Mission régionale d'autorité environnementale
OCCITANIE

Avis
sur la création d'une centrale photovoltaïque au sol au lieu-dit
"Gascous" à PUYLAROQUE (82)

N° Saisine : 019528/A

Date : 07/08/2026

Figure 1: Plan de masse du projet

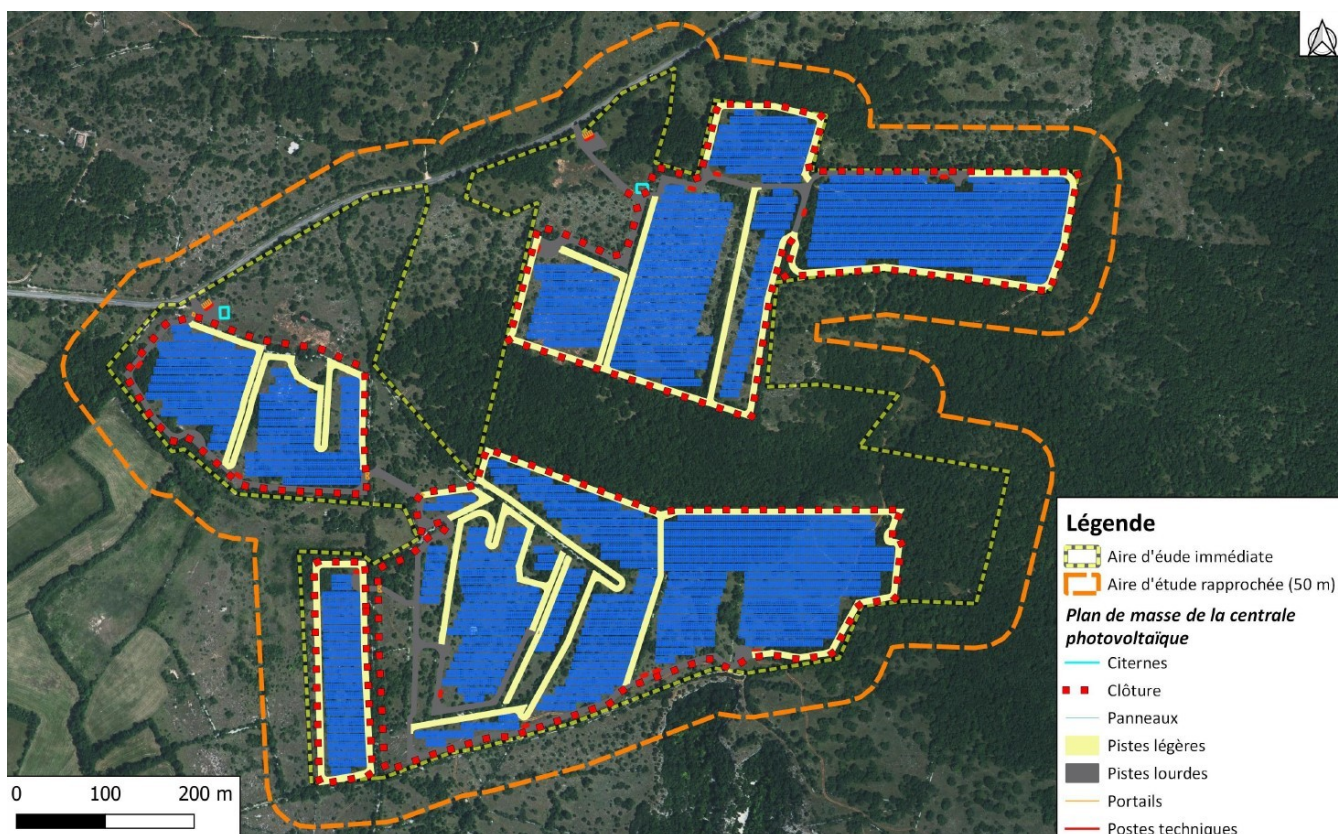
La centrale, d'une puissance installée de 29,3 MWc, occupera une surface clôturée de 28,1 ha au sein d'une emprise totale de plus de 44 ha (Figure 1). Les panneaux photovoltaïques seront implantés avec une garde au sol minimale de 1 m et une hauteur maximale de 3,75 m. L'espacement prévu entre les rangées de panneaux est de 2 m.

La hauteur minimale des panneaux photovoltaïques est fixée à 1,00 m, soit une valeur inférieure au seuil de 1,10 m prévu par l'arrêté du 29 décembre 2023³. Cette hauteur limite le développement de la végétation sous les panneaux et réduit les possibilités de circulation de la petite faune, ce qui est susceptible d'accentuer les incidences du projet sur la biodiversité.

La MRAe recommande de rehausser la hauteur minimale des panneaux photovoltaïques afin de favoriser le développement de la végétation sous les panneaux, la circulation de la petite faune et de limiter les incidences du projet sur la biodiversité.

Figure 2: Localisation des terrains à défricher

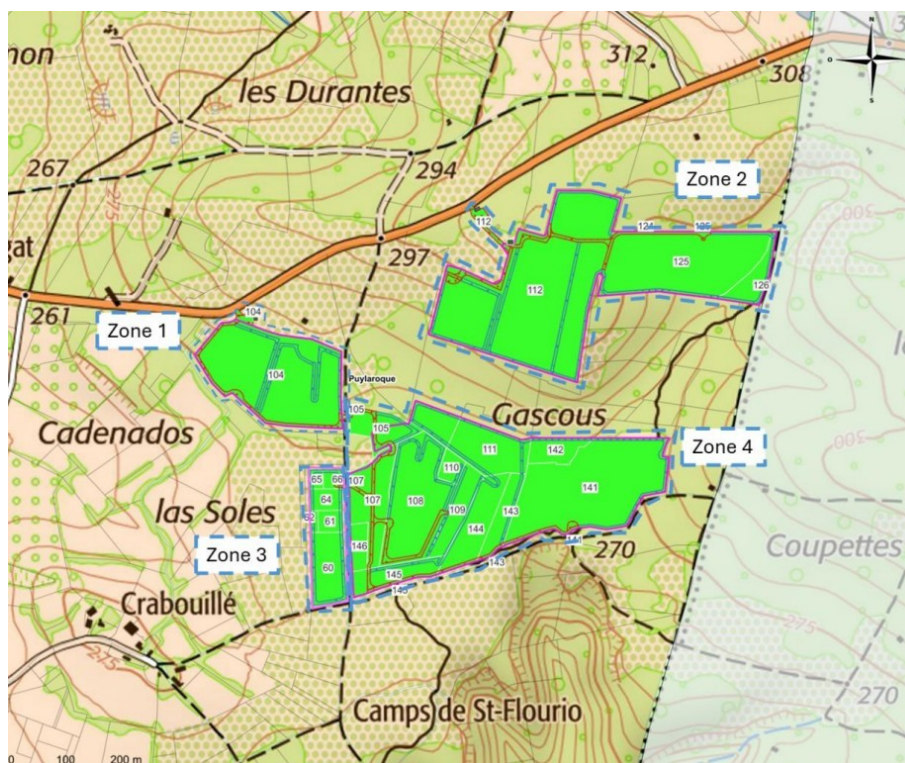
En phase travaux, le projet entraînera la destruction directe de 1,58 ha d'habitats naturels au droit des pistes lourdes (1,54 ha sur 4,24 ha de pistes), des bâtiments (289 m² au total pour 13 postes de transformation et de conversion et 2 postes de livraisons) et des 2 citernes (206 m²). Cette destruction concerne 1,01 ha d'habitat d'intérêt communautaire (Figure 2).

La surface soumise à une demande d'autorisation de défrichement est de 13,09 ha au total et concerne des habitats de fourrés thermophile et de chênaie pubescente.

La modification des habitats, incluant un défrichement de 13 ha, est qualifiée par le pétitionnaire d'impact permanent, négatif, mais d'enjeu modéré. A ce stade, les impacts sur les haies, murets et pierriers ne sont ni précisément quantifiés ni cartographiés, alors même qu'il s'agit d'habitats structurants pour certaines espèces protégées.

Figure 3: Synthèse des enjeux du milieu naturel

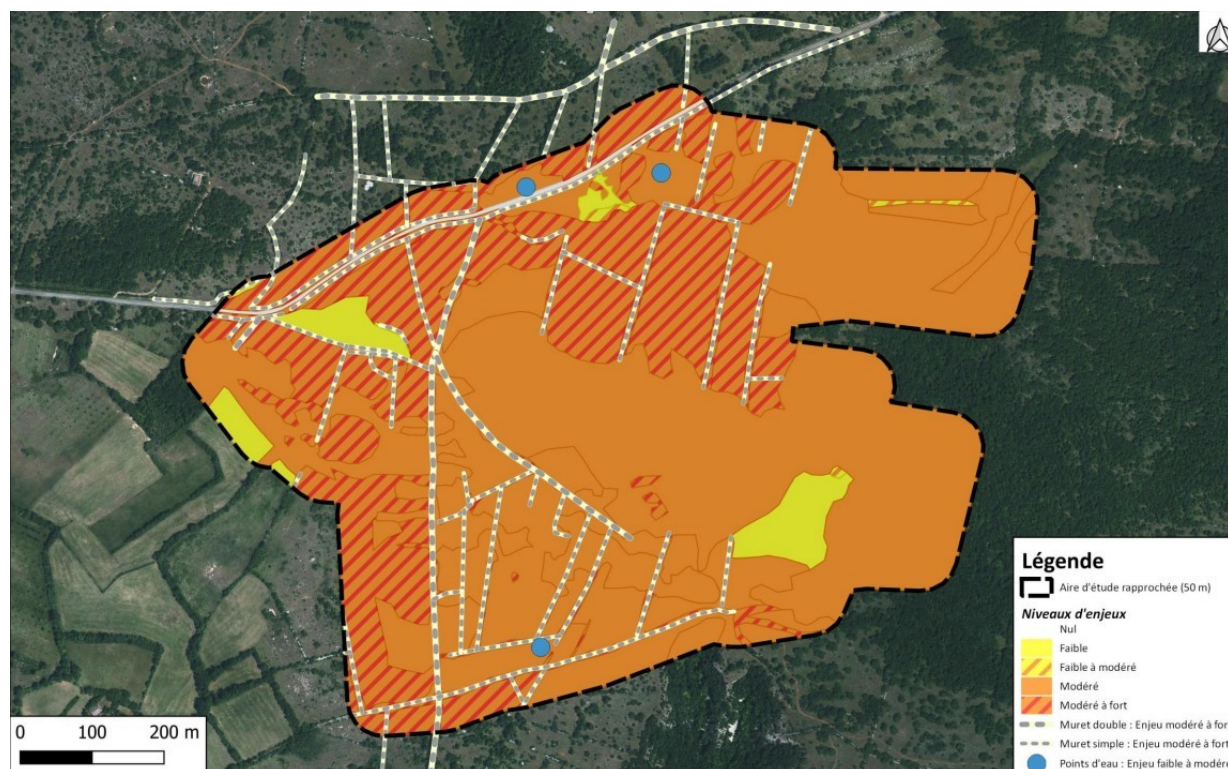
Au final, l'ensemble des données écologiques conduit à une cartographie faisant apparaître des enjeux allant de modérés à forts sur la quasi-totalité de la zone d'étude (Figure 3, d'après étude d'impact, carte 24, p. 142), ce qui contredit le moindre impact environnemental.

Afin de limiter ces effets, plusieurs mesures d'évitement sont proposées. Cependant, dans la mesure ou la quasi totalité du site présente des enjeux modérés à forts, il est difficile de considérer qu'il s'agit d'un réel évitement dès lors que des secteurs à enjeux écologiques sont directement concernés.
